敦賀発電所2号炉 ボーリング柱状図の記事欄に係るご指摘への回答

令和2年10月5日
日本原子力発電株式会社

- 令和2年2月7日の第833回審査会合において、当社が提示した審査資料「ボーリング柱状図・コア写真」の柱状図記事欄に関して、ボーリングコアの肉眼による観察結果に基づく記載を削除して、コアの薄片試料の顕微鏡による観察結果に基づく記載へ変更している箇所があることは不適切である旨のご指摘をいただいた。（具体例 参考1）
- 第833回および第835回審査会合でご指示いただいた事項について、第865回審査会合でご説明した。

H27-B-3

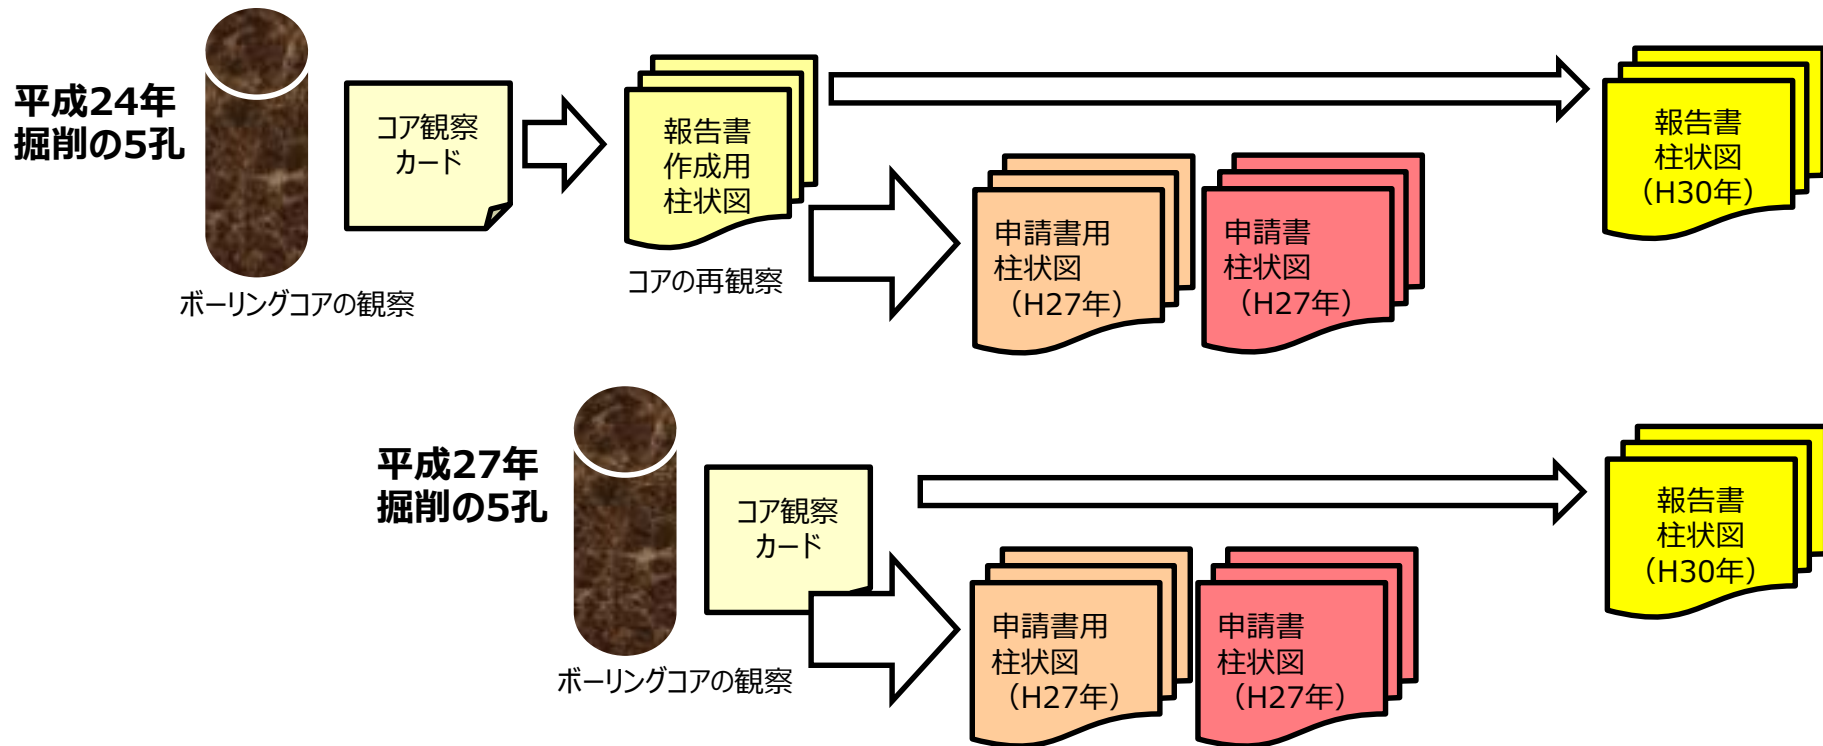
(1)申請書案の元データが提示されていない10孔について再度確認し、元データと申請書柱状図との比較を行うこと。

記事	申請書案⇒ 申請書(H27.11)	申請書(H27.11)⇒ 審査資料(H29.12.22)	審査資料(H29.12.22)⇒ 報告書	報告書⇒ 審査資料(H30.11.30)	審査資料(H30.11.30)⇒ 審査資料(R2.2.7)
16~18	変更なし	・性状及び色調については、申請書提出から審査会合（H29.12.22）までの間に行った、断層岩区分を目的とした再観察の結果に基づき記載。肉眼観察で確認した原岩組織の残留の程度、連続性、硬軟に基づき、断層岩(断層ガウジ、断層角礫、カタクレーサイト)を判断。断層ガウジを未固結粘土状部、断層角礫を未固結礫状部、カタクレーサイトを性状に応じて、固結礫状・砂状・粘土状部と記載。 ・上記再観察で未固結粘土状部とした箇所の累計幅を記載。 ・“傾斜は43°である。”との記載については、最新活動面の見かけの傾斜を示したものであり、最新活動面の走向・傾斜を別途示しているため削除。	・破砕幅を記載。 ・破砕幅として、14.1cmと書くべきところを誤って20.0cmと記載。 ・破砕部区間を性状毎に深度を分けて記載。 ・性状については、観察結果と審査資料での断層岩区分(固結・未固結と礫状・砂状・粘土状の組合せ)を併記。	審査資料(H29.12.22)と同様 ・破砕幅については、性状一覧表に示しており、柱状図には記載しないこととしているため追記せず。	変更なし (※ただし、断層岩区分は薄片観察結果に基づく)
19~21	変更なし	・薄片観察の結果で得られた最新活動面の変位センスを記載。 ・性状及び色調については、申請書提出から審査会合（H29.12.22）までの間に行った、断層岩区分を目的とした再観察の結果に基づき記載。肉眼観察で確認した原岩組織の残留の程度、連続性、硬軟に基づき、断層岩(断層ガウジ、断層角礫、カタクレーサイト)を判断。断層ガウジを未固結粘土状部、断層角礫を未固結礫状部、カタクレーサイトを性状に応じて、固結礫状・砂状・粘土状部と記載。 ・上記再観察で未固結粘土状部とした箇所の累計幅を記載。 ・記載の適正化(“N15° E64° W” → “走向・傾斜はN15° E64° Wである。”)。 ・“傾斜は43°である。”との記載については、最新活動面の見かけの傾斜を示したものであり、最新活動面の走向・傾斜を別途示しているため削除。	・破砕幅を記載。 ・破砕部区間を性状毎に深度を分けて記載。 ・性状については、観察結果と審査資料での断層岩区分(固結・未固結と礫状・砂状・粘土状の組合せ)を併記。	審査資料(H29.12.22)と同様 ・破砕幅については、性状一覧表に示しており、柱状図には記載しないこととしているため追記せず。	・薄片観察の結果に基づき断層岩区分を見出したことに伴い、未固結粘土状部の表記を固結粘土状部に見直し。

H24-D1-1

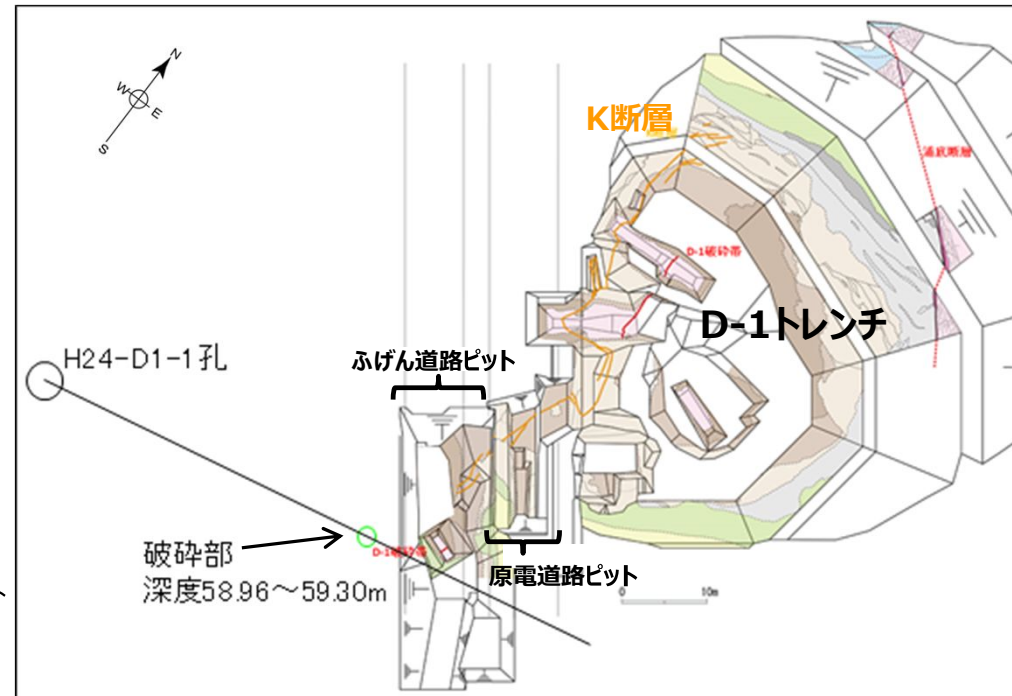
(2)調査会社の報告書柱状図にある“K断層”との破砕部名称が申請書で記載されていないことについて、経緯・根拠を説明すること。

“K断層”との記載は削除
 (ボーリング掘削直後は、破砕部の分布位置や、肉眼観察における性状(断層ガウジの有無・断層ガウジの色調)から、当該破砕部がK断層に連続する可能性があるとして記載していたが、後続のトレンチ調査において、K断層は原電道路ピットより南方に連続しないと評価したため)。

- ・同報告書作成時点において、D-1トレンチ、原電道路ピット等の観察結果から、K断層は、後期更新世以降の活動はなく、変位が急激に減少して原電道路ピット西向き法面部付近でほぼ変位が認められなくなる断層（原電道路ピットより南方に連続しない）と評価していた※。

- ・同報告書柱状図のH24-D1-1孔にある“K断層”との記載は、当該破碎部の分布位置や性状から観察者が候補としてコア観察カードに記載したものが、報告書に残っていたものである。

- ・平成27年11月の申請までの追加のデータ拡充により、K断層の活動性および連続性について新たな知見が得られており、これを申請書に反映した。連続性については、原電道路ピットから西側に拡張したふげん道路ピットまで含めた観察結果から、K断層はふげん道路ピット内までの区間に分布するものと評価した。
- ・この評価を踏まえ、申請書柱状図の当該破碎部はK断層ではないと判断し、“K断層”との表記はしていない。

- なお、申請後に実施した薄片観察によって、当該破碎部は、K断層の特徴（逆断層センス）とは異なる正断層センスであることを確認している。
